施設名	市島和知線
提案区分	安心・安全整備
提案箇所	京丹波町角
提案内容	横断管の改修
現在の状況	道路排水と農地の用水との兼用横断管で、管径が極端に小さく(流入口:径φ 15cm、流出口:径φ 20cm)、降水時の排水能力が小さいため、隣接する田に雨水が流入し耕作ができないような状態となっている

審査結果

現況写真

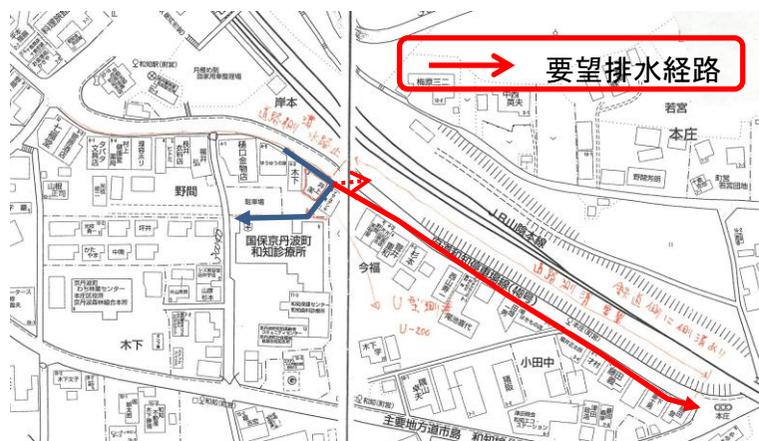
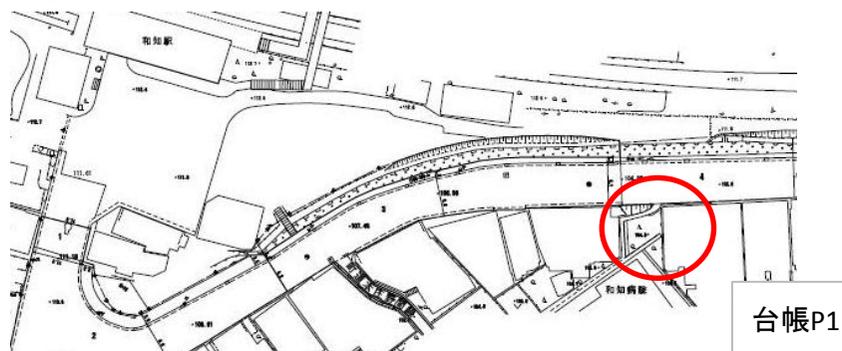
施設名	和知停車場線
提案区分	安心・安全整備
提案箇所	京丹波町本庄
提案内容	横断管の新設
現在の状況	北側道路側溝の流末が民地内のU字溝になっており、土地所有者から道路排水を流入させないよう要望をされているもので、現状では、対面の道路側溝に横断管を接続するか、府道市島和知線までの間、道路側溝整備を行うかで解消できる。

実施しない（複数年を要する大規模な改修工事であるため）

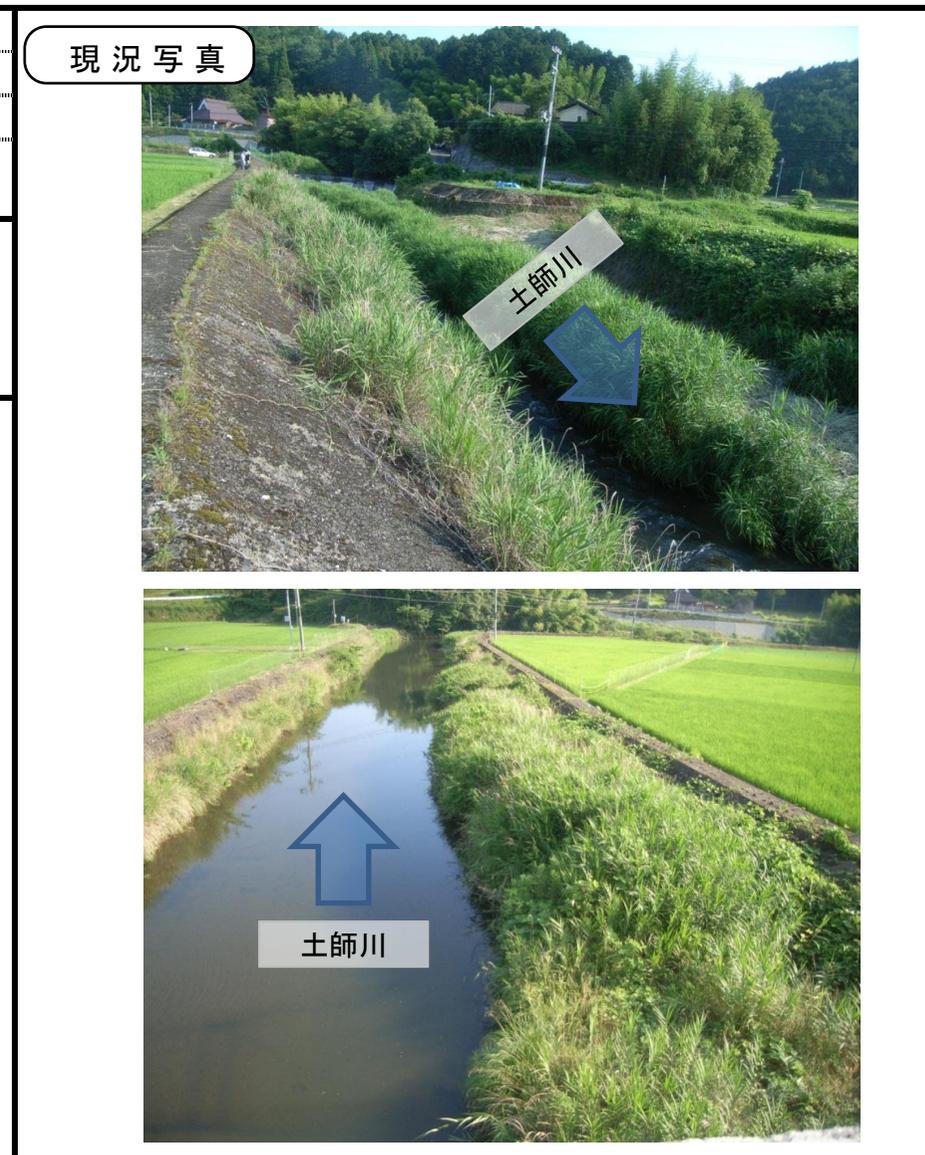
施設名	土師川
提案区分	安心・安全整備
提案箇所	京丹波町水原（坂井川合流地点～旧梅田橋下流域）
提案内容	土砂浚渫
現在の状況	雑草の繁茂は著しいが、堆砂量は多くない。

審査結果	実施しない（早期対応の必要性はない。経過観察を続ける）
------	-----------------------------

現況写真

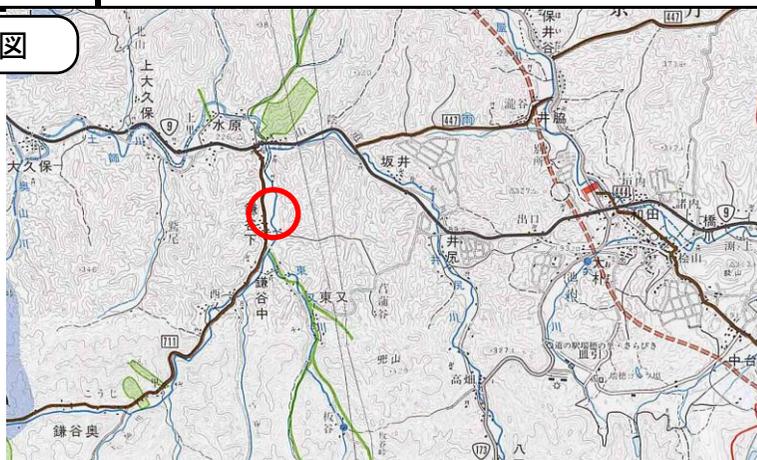
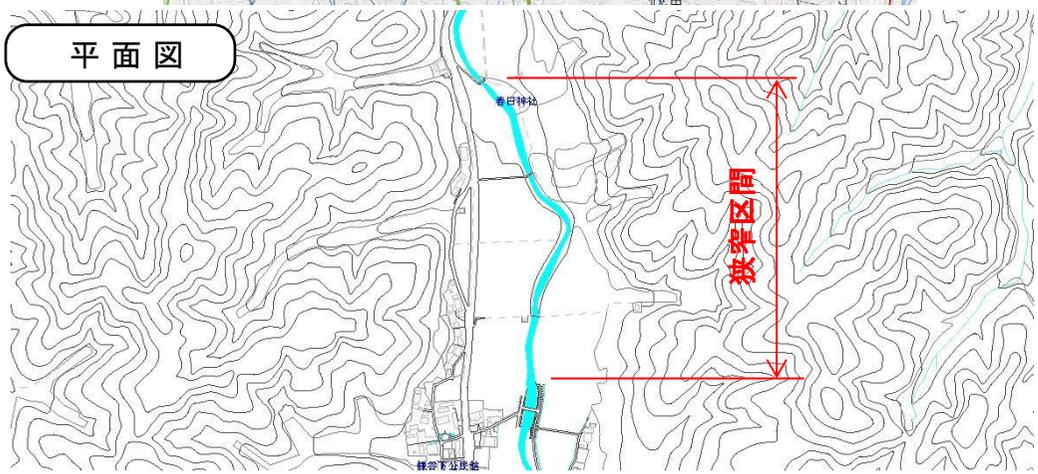
施設名	土師川
提案区分	安心・安全整備
提案箇所	京丹波町鎌谷下(南垣内~上河原)
提案内容	河川改修
現在の状況	複数の定規断面が混在してはいるが、溢水の痕跡は確認できない

実施しない(複数年を要する大規模な改修工事であるため)

現況写真

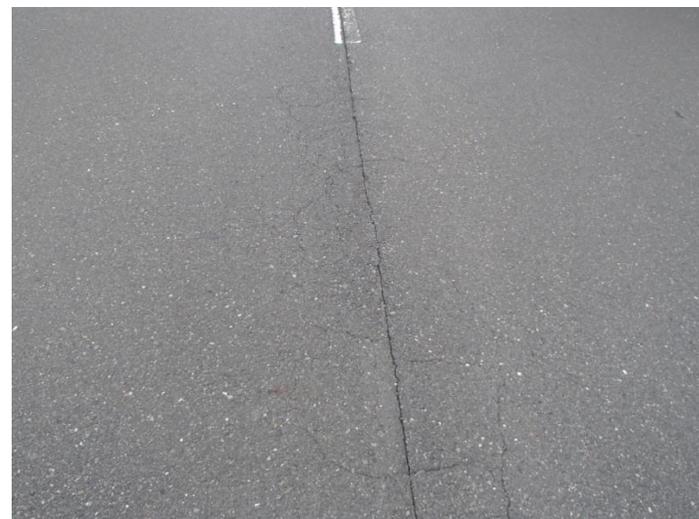
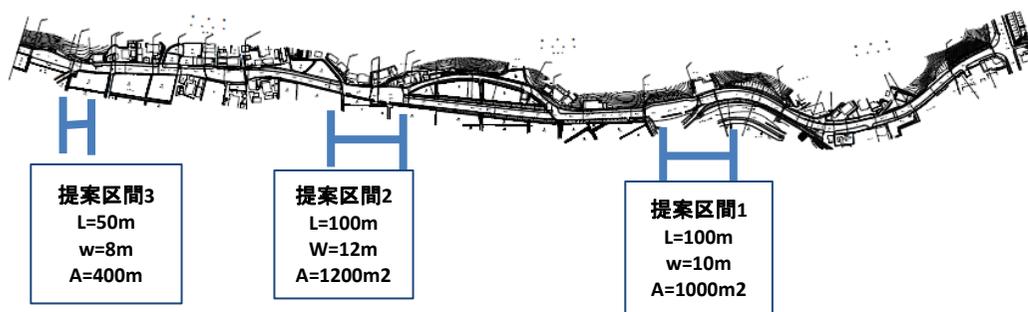
施設名	遠方瑞穂線
提案区分	安心・安全整備
提案箇所	京丹波町鎌谷下(南垣内~上河原)
提案内容	舗装改良
現在の状況	舗装にクラック等が入っている箇所が見られた。

実施① (破損の著しい箇所のみ実施)

現況写真

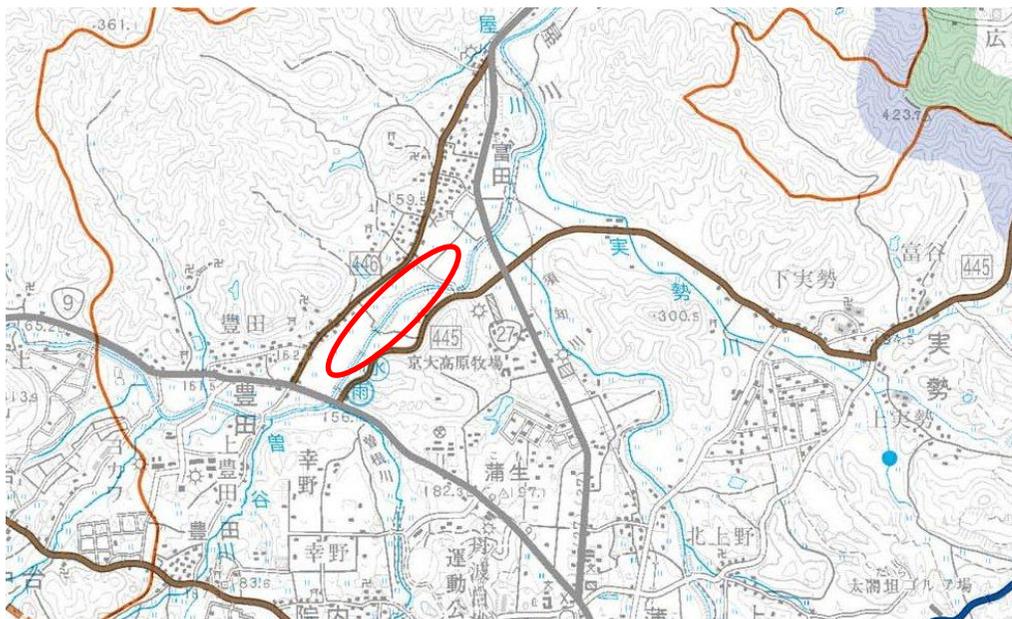
施設名	高屋川
提案区分	安心・安全整備
提案箇所	京丹波町富田道ノ辺 (山内谷川との合流点～町道美ツ木橋～坪井線約300m区間)
提案内容	堤防天端の舗装
現在の状況	管理用通路に轍があり、一部はかなり掘れ水たまりができています。

実施① (碎石舗装で実施)

現況写真

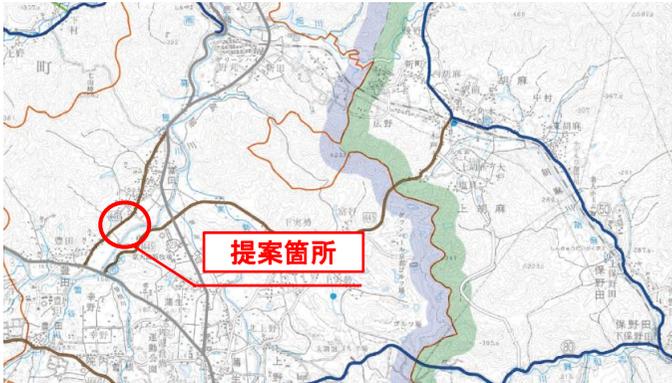
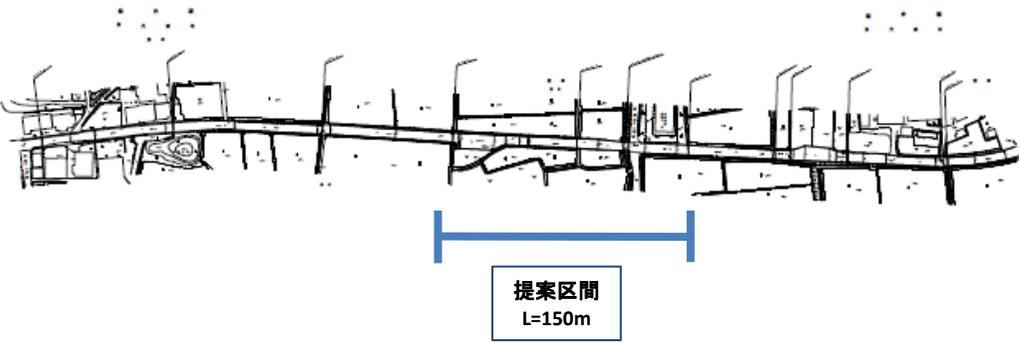
施設名	豊田富田線
提案区分	安心・安全整備
提案箇所	京丹波町豊田(山内谷川合流～山内谷入口合流)
提案内容	側溝設置
現在の状況	道路排水が側溝がないために民地に流れ込んでいる。

実施①

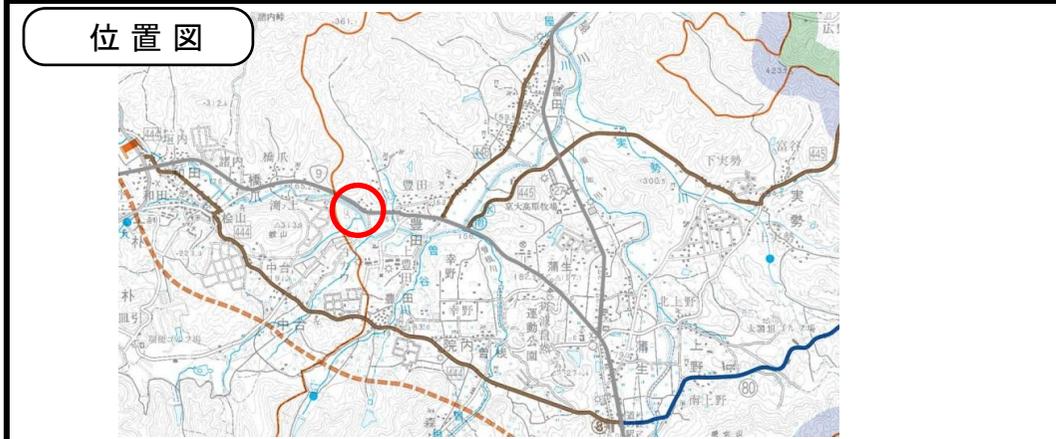
施設名	高屋川
提案区分	安心・安全整備
提案箇所	京丹波町豊田新宮池（取水の堰の下部）
提案内容	護岸改修
現在の状況	河床低下に伴い護床工が流出し、護岸基礎及び根石が一部流出している。

審査結果	実施①（他事業で実施）
------	-------------

現況写真

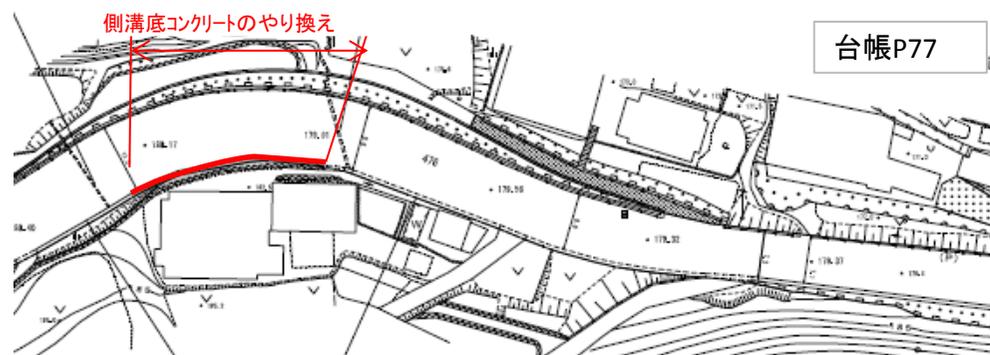
施設名	舞鶴和知線
提案区分	安心・安全整備
提案箇所	京丹波町下乙見
提案内容	側溝修繕
現在の状況	H300*W400程度の側溝で要望箇所の中間部ぐらいの箇所で側溝底が低くなり滞水している状況。側溝深さが多少浅くなるが側溝底コンクリートをやりかえることで排水勾配は確保される。

実施①

現況写真

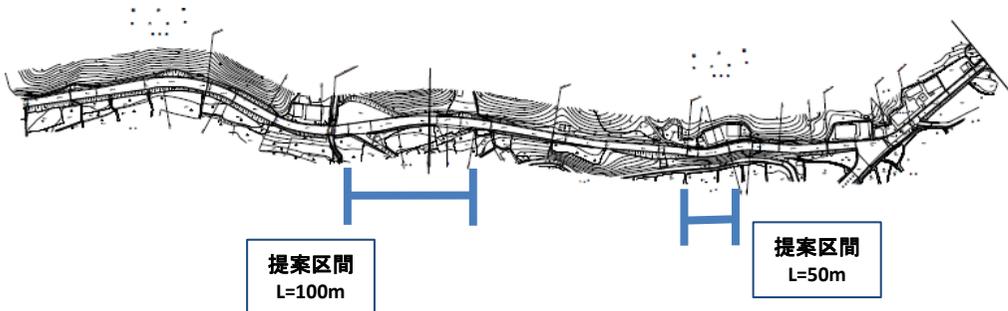
施設名	遠方瑞穂線
提案区分	安心・安全整備
提案箇所	京丹波町鎌谷奥（共同基地の下近辺）
提案内容	側溝蓋の設置
現在の状況	要望区間はカーブ区間となっている区間を含んでおり、視距が取れず、安全な歩行空間が不足している状況である。

実施①
